改善箇所説明図

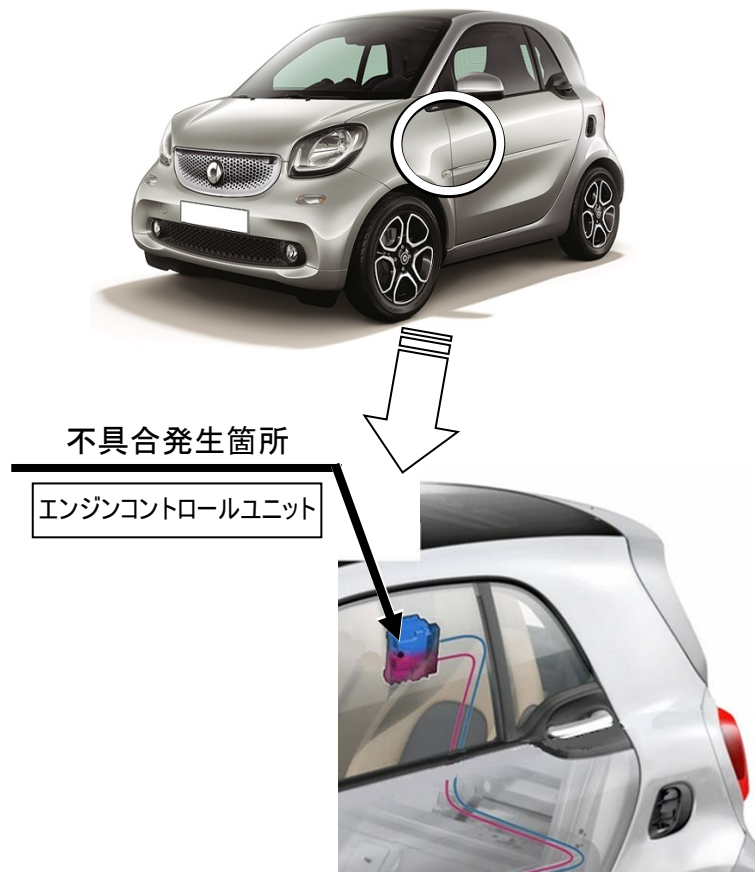
注: はプログラムを書き換える部位を示す

エンジンコントロールユニットにおいて、車載式故障診断装置(OBD)の制御プログラムが不適切なため、適切な故障診断が行われないおそれがある。

全車両、エンジンコントロールユニットの制御プログラムを対策プログラムに書き換える。

識別 : 車台番号の付近に黄色ペイントを塗布する
